Le 5 février 2021

Objet : Projet de stabilisation des berges de la plage Jacques-Cartier à
Québec – Réponses à la cinquième série de questions

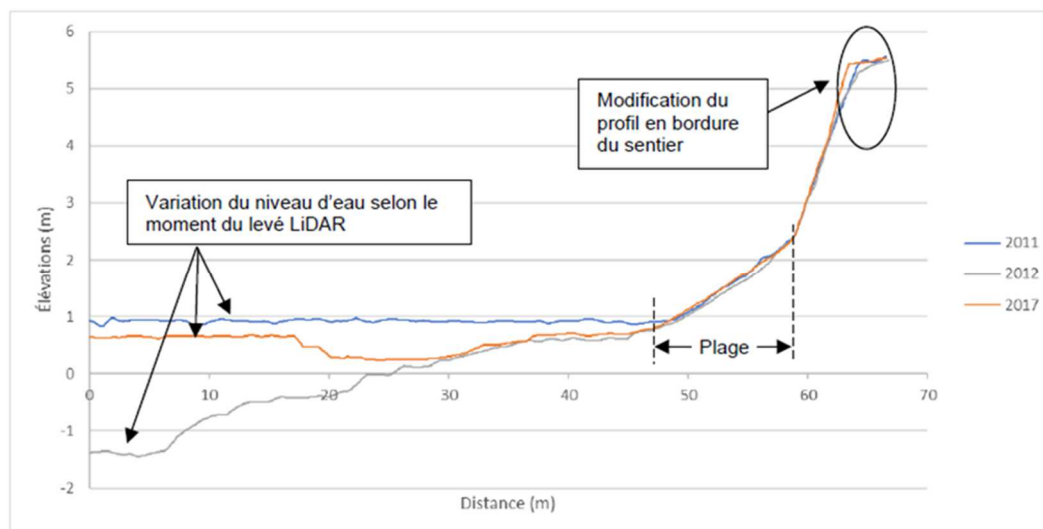
16. En réponse à la question 1 du DQ1.1, vous référez à l'étude de *Caractérisation du régime hydrosédimentaire de la Plage-Jacques-Cartier* (PR5.2, p. 315 PDF) laquelle quantifie l'évolution récente des berges de 2011 à 2017 à l'aide des données LiDAR. Quelle est la marge d'erreur de la méthodologie utilisée?

Les données LiDAR de 2011, 2012 et 2017 présentent une précision planimétrique de 25 cm et une précision altimétrique variant de 15 à 30 cm d'après les métadonnées des tuiles utilisées. Bien que la triangulation des nuages de points (XYZ) de chacune des années peut induire une certaine erreur relativement à l'emplacement des points qui diffère entre chacune des années, la méthode présente une marge d'erreur de l'ordre de quelques dizaines de centimètres (XYZ).

La comparaison des données LiDAR s'avère une méthode beaucoup plus précise que la comparaison multitudes des photographies aériennes puisque l'erreur associée au géoréférencement est éliminée.

Synthèse des données granulométriques disponibles dans le bassin versant de la rivière du Cap Rouge et le long de la Plage-Jacques-Cartier

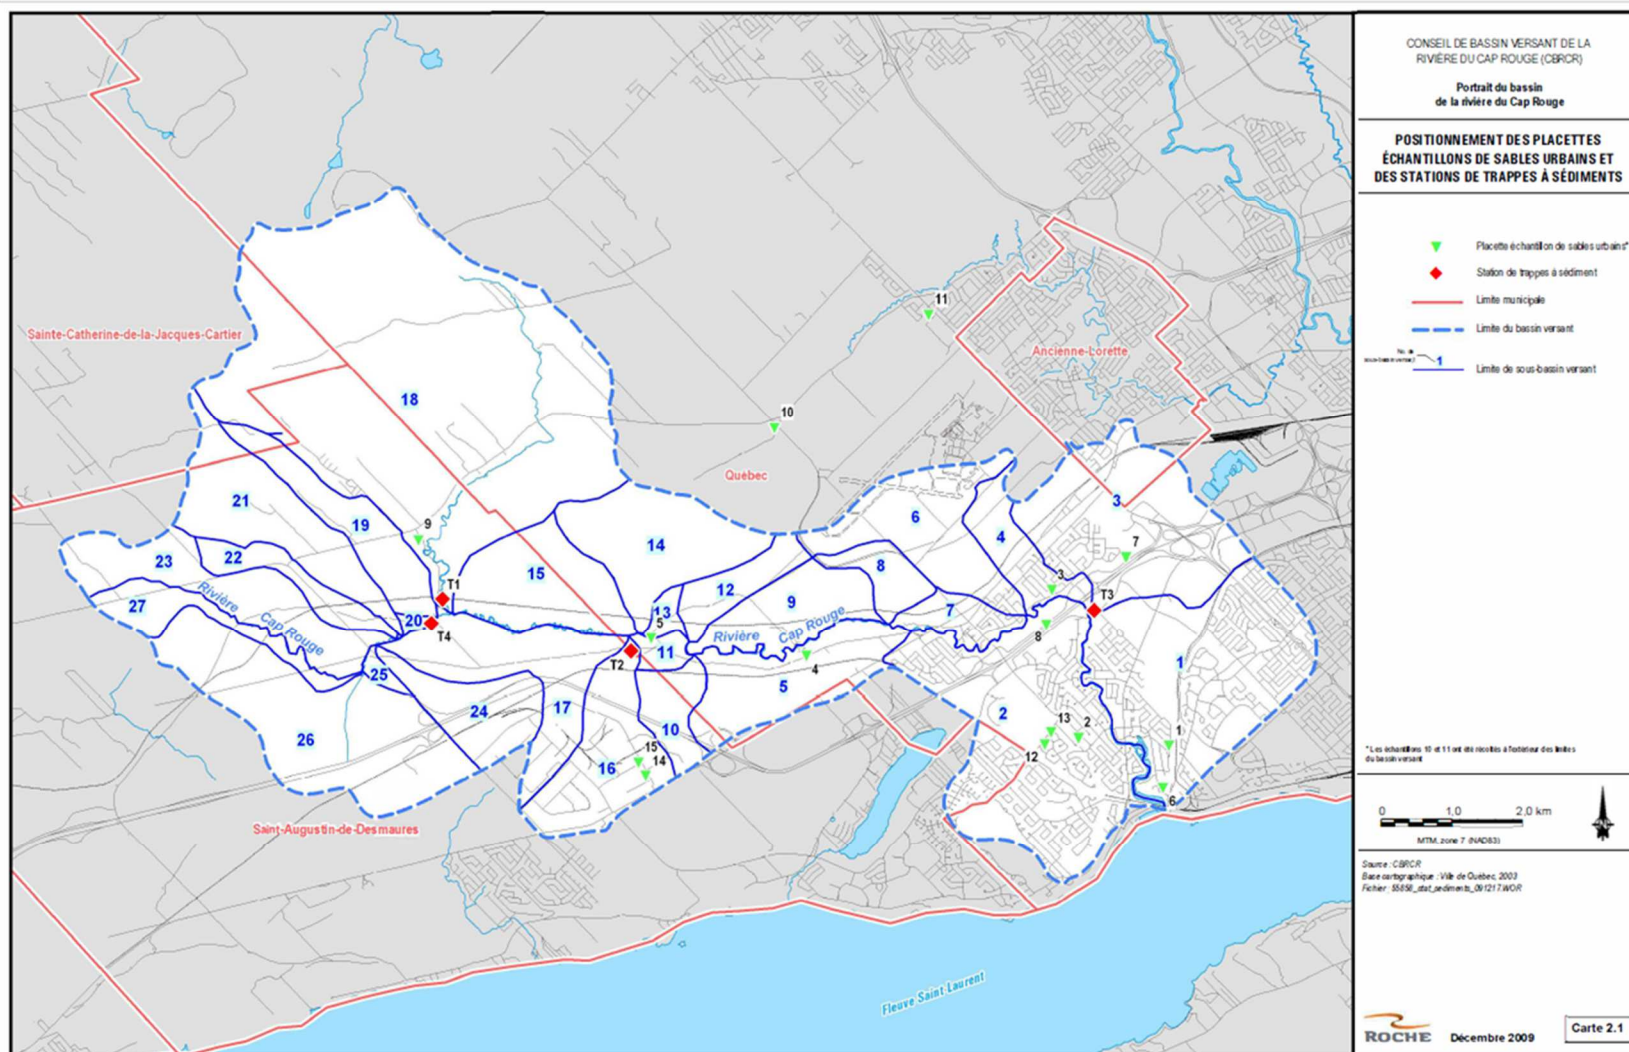
- c. Comparer la taille des sédiments transportés par la rivière du Cap Rouge et par le fleuve (PR5.2 (1 de 3), p. 90 PDF) en comparaison de ceux retrouvés sur les plages et de ceux composant les berges du secteur à l'étude. Veuillez présenter votre réponse sous forme de tableau.

Des données granulométriques sont uniquement disponibles pour quatre (4) stations d'échantillonnage (trappes à sédiments) situées dans le bassin versant de la rivière du Cap Rouge (Roche, 2010) ainsi que pour neuf (9) stations situées le long de la Plage-Jacques-Cartier (Stantec, 2019). Les résultats disponibles sont colligés au tableau ci-dessous et l'emplacement des sites d'échantillonnage est présenté aux deux cartes qui suivent. Puisque la classification granulométrique diffère entre les deux études (taille des tamis variables), les résultats sont présentés sous la forme d'une terminologie quantitative afin d'homogénéiser les résultats. La terminologie est la suivante :

Dans le cas des données granulométriques disponibles pour le bassin versant de la rivière du Cap Rouge, seules les données identifiées comme « pouvant être exploitées » par l'auteur ont été compilées. Ainsi, les données qualifiées « d'exploitables avec prudence » et « ne pouvant être exploitées » (Roche, 2010) n'ont pas été conservées.

Autrement, aucun résultat d'essai granulométrique n'est disponible quant aux sédiments transportés par le fleuve ou composant la berge du secteur à l'étude.
